**Verslag huishoudelijke elektrische installatie op laagspanning en zeer lage spanning****Algemeen:**

Referentie: 012-20260923-03	Datum controle: 23/09/2026
Keurder: 012

Eigenaar:	Onbekend	EAN-code:	Onbekend
Adres installatie:	Hemelstraat 2, 2520 - Ranst	Nummer teller(s):	50373264-2011
		Distributienetbeheerder installatie:	Fluvius
Datum uitvoering installatie: ☒ Vóór 01/10/1981 ☐ Tussen 01/10/1981 en 01/06/2020 ☐ Vanaf 01/06/2020			
Type: ☒ Wooneenheid ☐ Niet-huishoudelijk ☐ PV ☐ Batterij ☐ Laadpaal

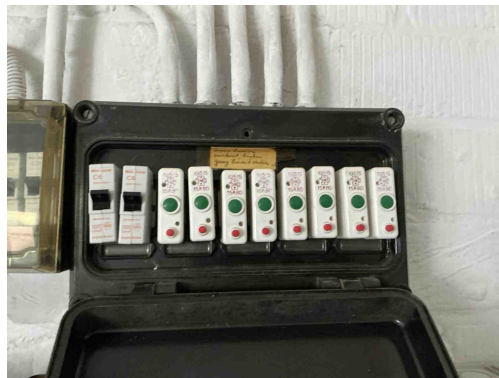
B26 - Het elektrisch bord kon niet gedemonteerd worden (Boek 1: 5.3.5.1).

Opmerking: Oa bord 1,2 Het verdeelbord kon niet worden geopend, omdat enkele automaten vastzitten.

B30 - De houder van de beveiliging in een huishoudelijke ruimte is niet voorzien van aangepaste kalibreerelementen (Boek 1: 5.3.5.5).

Opmerking: Oa bord 1,2,3

D08 - De nodige markeringen op de beveiligingstoestellen ontbreken of zijn onleesbaar (Boek 1: 5.3.5.5).

Opmerking: Oa bord 1,2,3

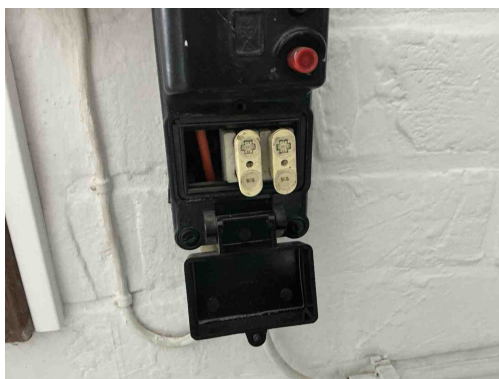
B26 - Het elektrisch bord kon niet gedemonteerd worden (Boek 1: 5.3.5.1).

Opmerking: Oa bord 1,2 Het verdeelbord kon niet worden geopend, omdat enkele automaten vastzitten.

B30 - De houder van de beveiliging in een huishoudelijke ruimte is niet voorzien van aangepaste kalibreerelementen (Boek 1: 5.3.5.5).

Opmerking: Oa bord 1,2,3

D08 - De nodige markeringen op de beveiligingstoestellen ontbreken of zijn onleesbaar (Boek 1: 5.3.5.5).

Opmerking: Oa bord 1,2,3

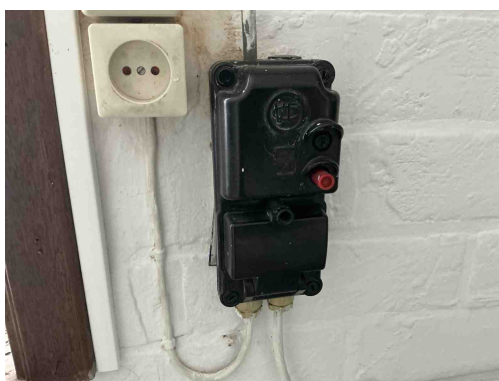
B30 - De houder van de beveiliging in een huishoudelijke ruimte is niet voorzien van aangepaste kalibreerelementen (Boek1: 5.3.5.5).

Opmerking: Oa bord 1,2,3

D08 - De nodige markeringen op de beveiligingstoestellen ontbreken of zijn onleesbaar (Boek 1: 5.3.5.5).

Opmerking: Oa bord 1,2,3

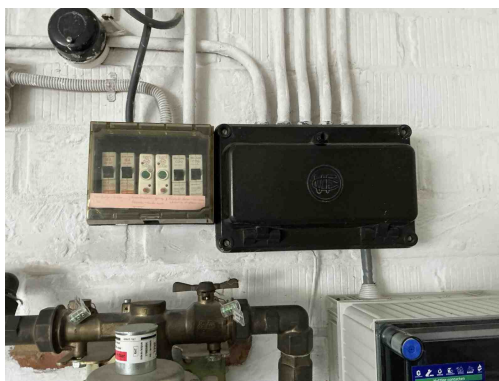
B17 - De voedingsspanning is niet op elk bord vermeld (Boek 1: 3.1.3.3).

Opmerking: Oa bord 1,2,3

B06 - Het elektrisch verdeelbord heeft niet de minimale beschermingsgraad IPXX-B in een gewone ruimte (Boek 1: 4.2.2.3).

Opmerking: Oa bord 1,2,3

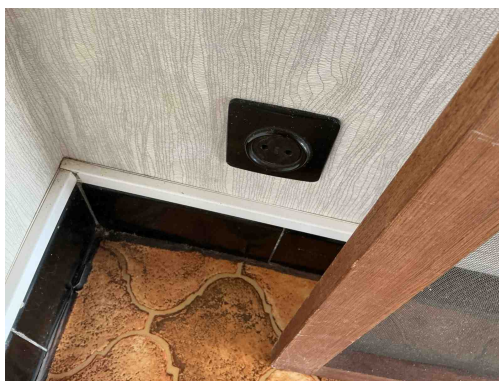
B17 - De voedingsspanning is niet op elk bord vermeld (Boek 1: 3.1.3.3).
Opmerking: Oa bord 1,2,3

B06 - Het elektrisch verdeelbord heeft niet de minimale beschermingsgraad IPXX-B in een gewone ruimte (Boek 1: 4.2.2.3).
Opmerking: Oa bord 1,2,3

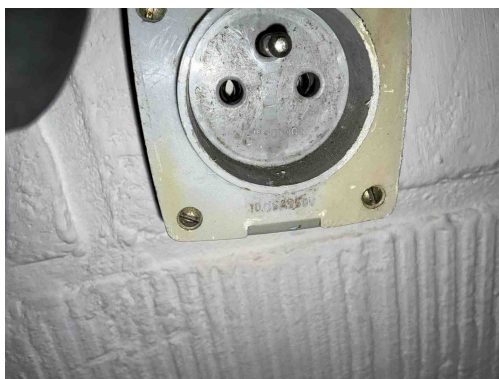
A20 - Er bevindt zich een contactdoos zonder beschermingsgeleider in de elektrische installatie. Deze is niet geplaatst achter een differentieelstroombeschermingsinrichting met grote (max. 30mA) of zeer grote (max. 10mA) gevoeligheid.
Opmerking: Oa algemeen

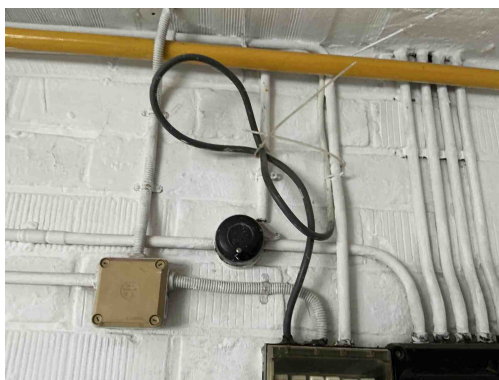
T11 - De contactdozen waarvan de toegekende stroomsterkte maximaal 16A en de toegekende spanning maximaal 250V bedraagt en niet bedoeld zijn voor de voeding van een of meerdere verbruikstoestellen voor een specifiek doel en niet geplaatst zijn in of op schakel- en verdeelborden, beschikken niet of IPXX-D (incl. gemeenschappelijke delen residentieel geheel) (Boek 1: 4.2.2.3/5.3.5.2).

Opmerking: Oa kinderbeveiliging algemeen

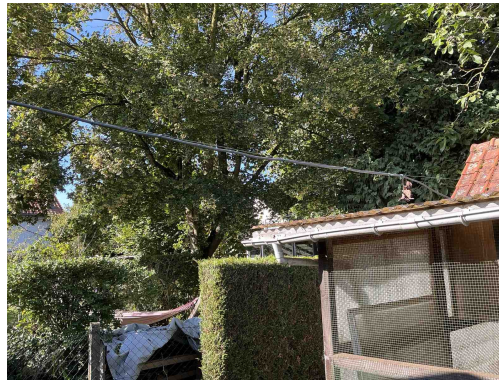
C13 - Onvoldoende bevestiging van de leiding(en) (Boek 1: 5.2.9.5).

Opmerking: Oa garage ,tuin

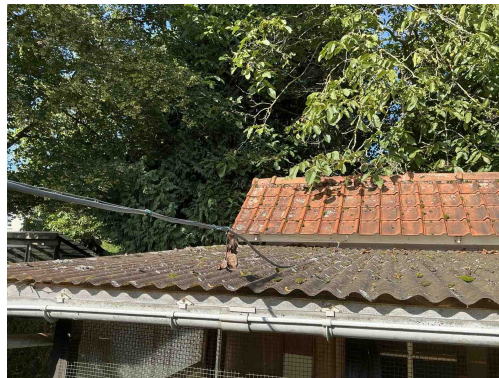
C13 - Onvoldoende bevestiging van de leiding(en) (Boek 1: 5.2.9.5).
Opmerking: Oa garage ,tuin

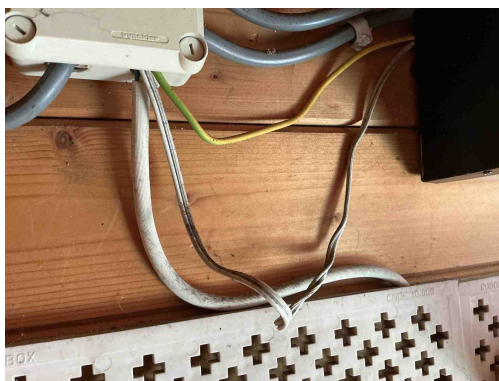
C13 - Onvoldoende bevestiging van de leiding(en) (Boek 1: 5.2.9.5).
Opmerking: Oa garage ,tuin

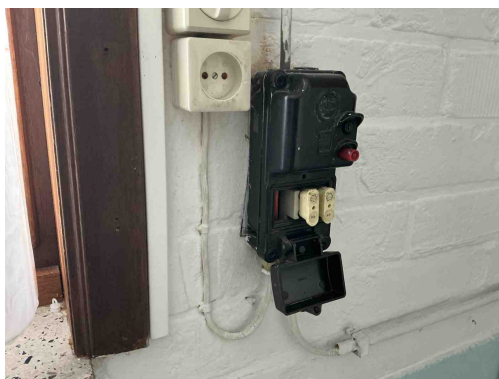
C38 - Het gebruikte kabeltype (snoerkabel) voldoet niet aan de specificaties die van toepassing zijn op voedingsleidingen voor vaste installatie (Boek 1: 1.4.2.1, 5.2.6.2).

Opmerking: Oa garage ,bord 3, tuinhuis....algemeen

C27 - Het gebruik van geleiders van het type VTLmB (côte-à-côte) is niet toegestaan (Boek 1: 1.4.2.1).

Opmerking: Oa living ,tuinhuis

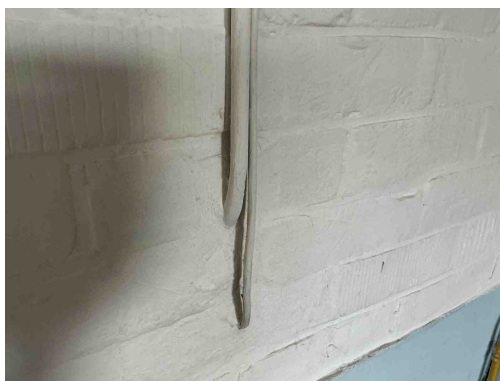
C38 - Het gebruikte kabeltype (snoerkabel) voldoet niet aan de specificaties die van toepassing zijn op voedingsleidingen voor vaste installatie (Boek 1: 1.4.2.1, 5.2.6.2).

Opmerking: Oa garage ,bord 3, tuinhuis....algemeen

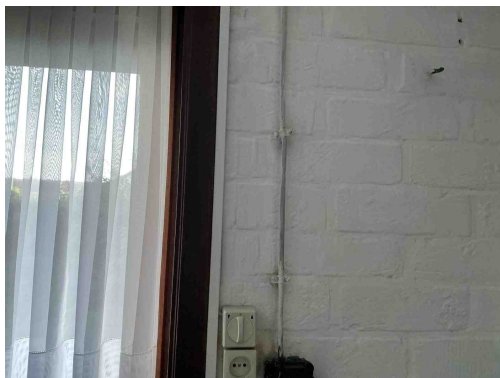
C38 - Het gebruikte kabeltype (snoerkabel) voldoet niet aan de specificaties die van toepassing zijn op voedingsleidingen voor vaste installatie (Boek 1: 1.4.2.1, 5.2.6.2).
Opmerking: Oa garage ,bord 3, tuinhuis....algemeen

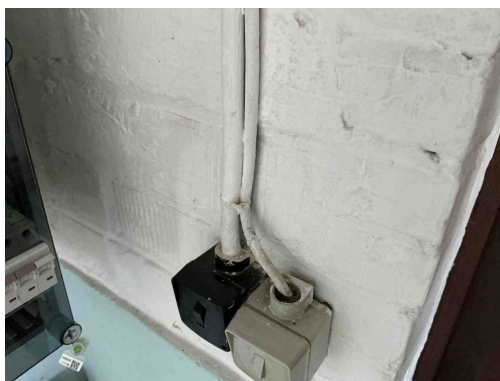
C38 - Het gebruikte kabeltype (snoerkabel) voldoet niet aan de specificaties die van toepassing zijn op voedingsleidingen voor vaste installatie (Boek 1: 1.4.2.1, 5.2.6.2).
Opmerking: Oa garage ,bord 3, tuinhuis....algemeen

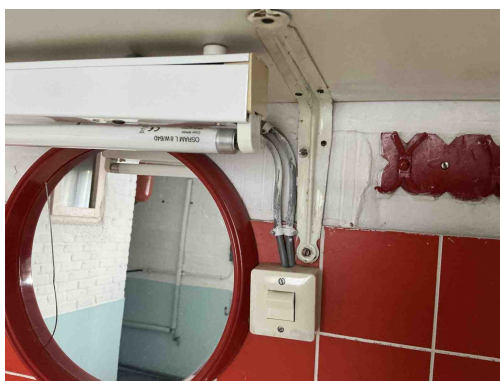
C38 - Het gebruikte kabeltype (snoerkabel) voldoet niet aan de specificaties die van toepassing zijn op voedingsleidingen voor vaste installatie (Boek 1: 1.4.2.1, 5.2.6.2).
Opmerking: Oa garage ,bord 3, tuinhuis....algemeen

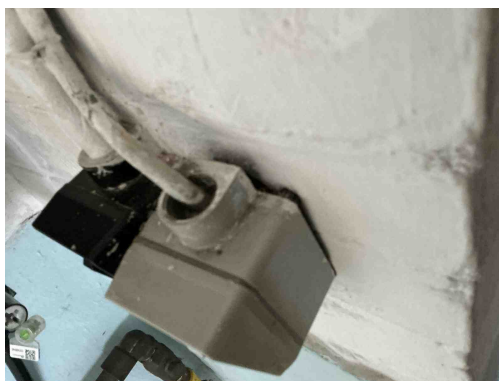
C38 - Het gebruikte kabeltype (snoerkabel) voldoet niet aan de specificaties die van toepassing zijn op voedingsleidingen voor vaste installatie (Boek 1: 1.4.2.1, 5.2.6.2).
Opmerking: Oa garage ,bord 3, tuinhuis....algemeen

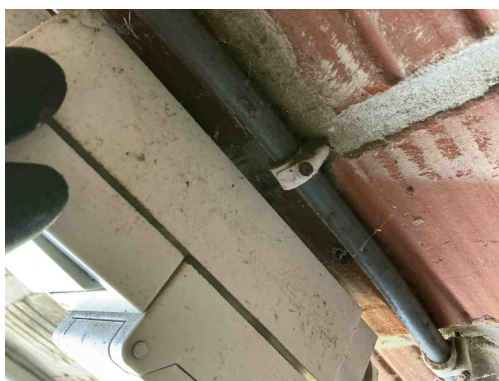
T10 - Bepaalde contactdozen en/of schakelaars zijn niet degelijk bevestigd (Boek 1: 1.4.1.3).
Opmerking: Oa garage ,tuinhuis

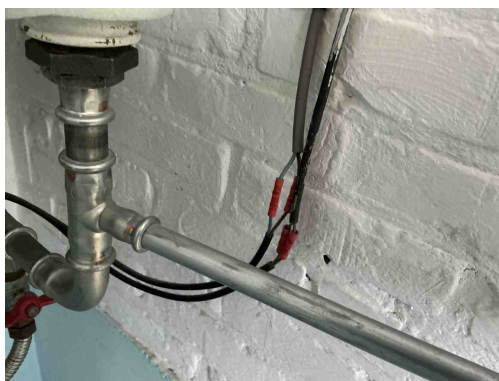
T10 - Bepaalde contactdozen en/of schakelaars zijn niet degelijk bevestigd (Boek 1: 1.4.1.3).
Opmerking: Oa garage ,tuinhuis

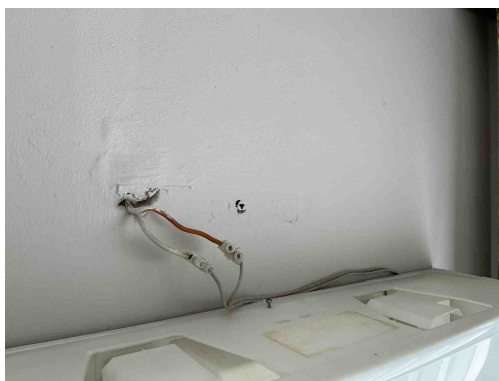
C21 - Het gebruik van geleiders van het type VOB, zonder bijkomende afscherming is niet toegestaan (Boek 1: 5.2.9.6).
Opmerking: Oa garage ,badkamer ,tuinhuis

C26 - De verbindingen zijn niet gebeurd in borden, in aftakdozen, aan de klemmen van contactdozen, schakelaars of in de verlichtingstoestellen (Boek 1: 5.2.6.1).
Opmerking: Oa garage ,badkamer

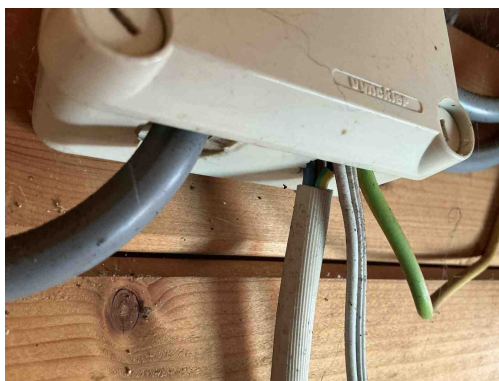
C21 - Het gebruik van geleiders van het type VOB, zonder bijkomende afscherming is niet toegestaan (Boek 1: 5.2.9.6).
Opmerking: Oa garage ,badkamer ,tuinhuis

C26 - De verbindingen zijn niet gebeurd in borden, in aftakdozen, aan de klemmen van contactdozen, schakelaars of in de verlichtingstoestellen (Boek 1: 5.2.6.1).
Opmerking: Oa garage ,badkamer

C35 - Er zijn doorverbindingen gemaakt met lusterklemmen; er kon niet aangetoond worden dat deze klemmen geschikt zijn voor de aanwezige spanning, stroom en draadsectie en dat ze "CE" zijn (Boek 1: 1.4.2.1.).
Opmerking: Oa badkamer

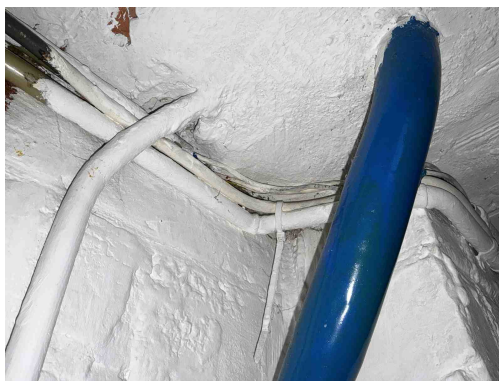
C21 - Het gebruik van geleiders van het type VOB, zonder bijkomende afscherming is niet toegestaan (Boek 1: 5.2.9.6).
Opmerking: Oa garage ,badkamer ,tuinhuis

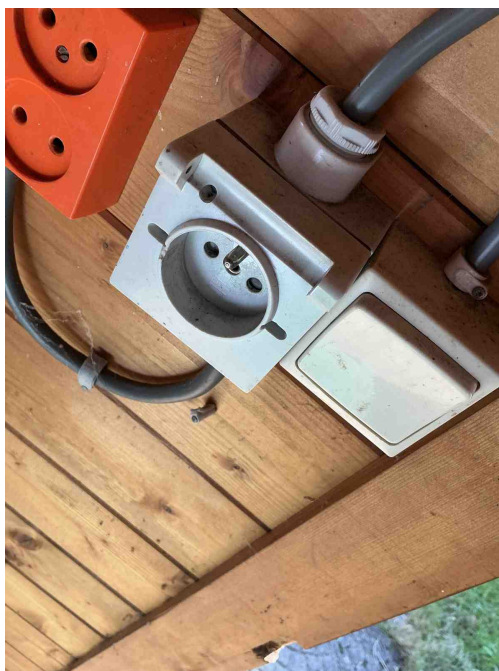
C21 - Het gebruik van geleiders van het type VOB, zonder bijkomende afscherming is niet toegestaan (Boek 1: 5.2.9.6).
Opmerking: Oa garage ,badkamer ,tuinhuis

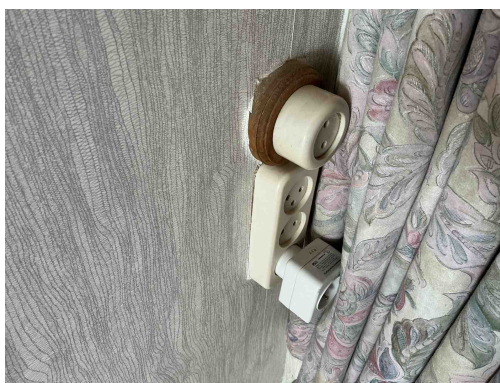
T09 - Bepaalde contactdozen en/of schakelaars zijn beschadigd (Boek 1: 1.4.1.3).
Opmerking: Oa garage ,tuinhuis

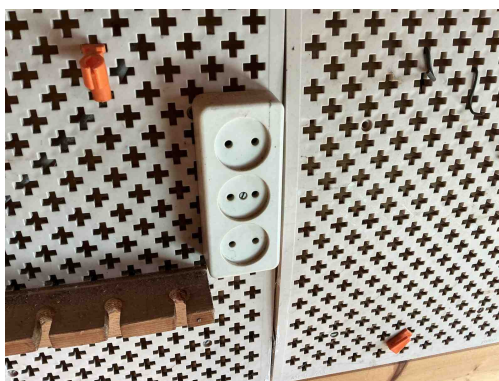
T13 - Opbouwcontactdozen en/of -schakelaars zonder achterplaatje mogen niet rechtstreeks op een brandbare ondergrond bevestigd worden (Boek 1: 4.3.3.5).
Opmerking: Oa living

Elektrisch materieel is niet geschikt voor toepassing
Opmerking: Oa living , tuinhuis

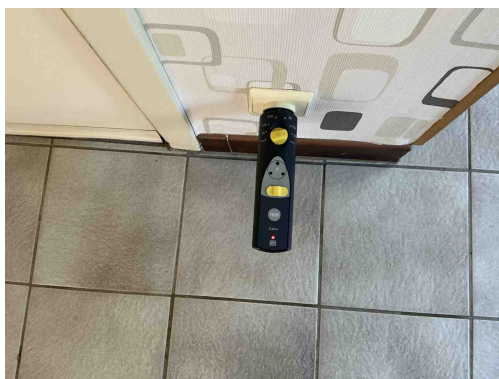
Elektrisch materieel is niet geschikt voor toepassing
Opmerking: Oa living ,tuinhuis

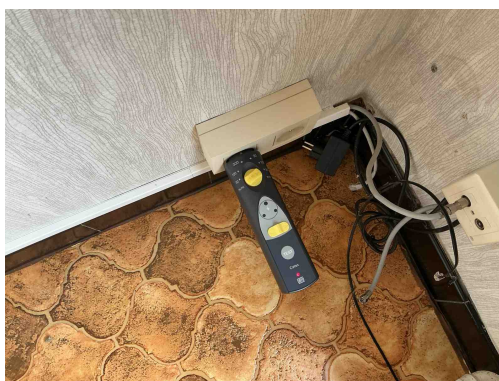
A13 - De continuïteit van de beschermingsgeleider met de aardingsinstallatie is niet gerealiseerd (Boek 1: 5.4.3).
Opmerking: Oa living ,keuken ,gangalgemeen

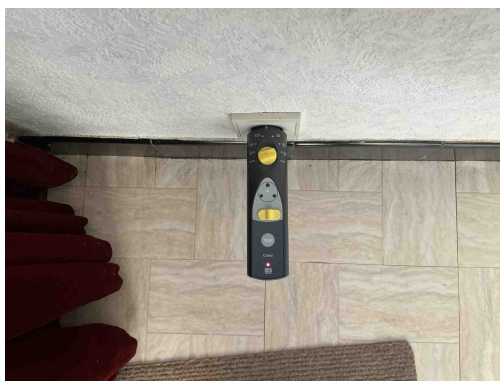
A13 - De continuïteit van de beschermingsgeleider met de aardingsinstallatie is niet gerealiseerd (Boek 1: 5.4.3).
Opmerking: Oa living ,keuken ,gangalgemeen

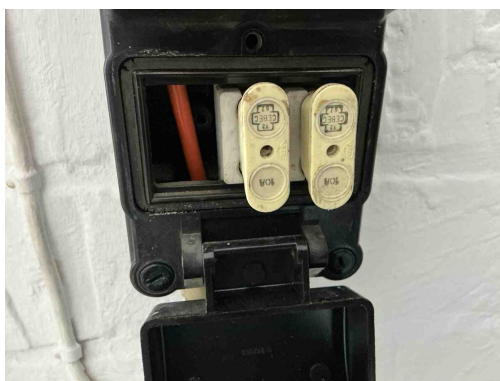
A13 - De continuïteit van de beschermingsgeleider met de aardingsinstallatie is niet gerealiseerd (Boek 1: 5.4.3).
Opmerking: Oa living ,keuken ,gangalgemeen
